Autorité environnementale

Avis délibéré de l'Autorité environnementale sur le plan de gestion pluriannuel des opérations de dragage sur le canal latéral à la Garonne, section Gironde (33)

n°Ae: 2015-49

Figure 2 : localisation des écluses liées au canal latéral à la Garonne sur la section girondine
 Source : étude d'impact p. 95

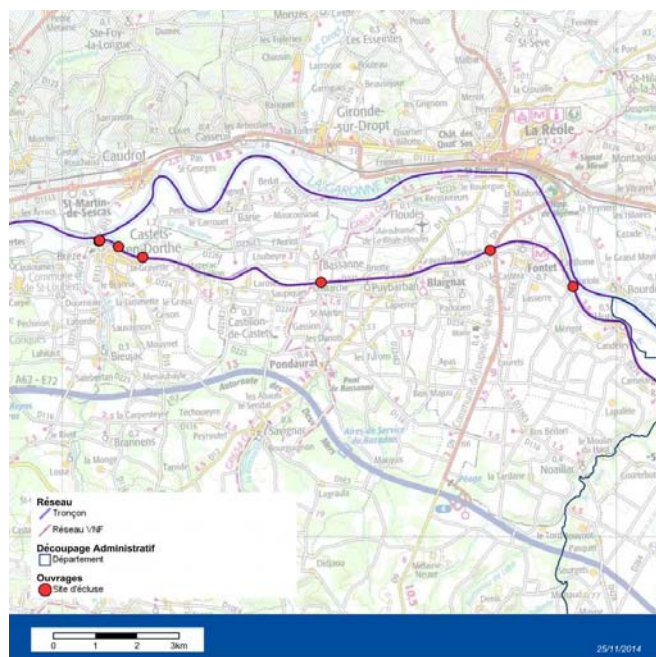
⁸ Le texte ne précise pas le nombre d'écluses, ni leur situation. En revanche, le dossier indique p. 93 que : « la section haut-garonnaise comporte 11 ouvrages dont 9 écluses, un pont canal et un port », ce qui n'apporte pas d'information utile à la compréhension du projet situé en Gironde.

Le dossier ne précise pas quels sont les ouvrages et annexes hydrauliques du canal latéral.

L'Ae recommande d'indiquer, de décrire et de repérer précisément sur un document cartographique, la nature et le nombre des ouvrages et des annexes hydrauliques de la partie du canal concernée par le projet.
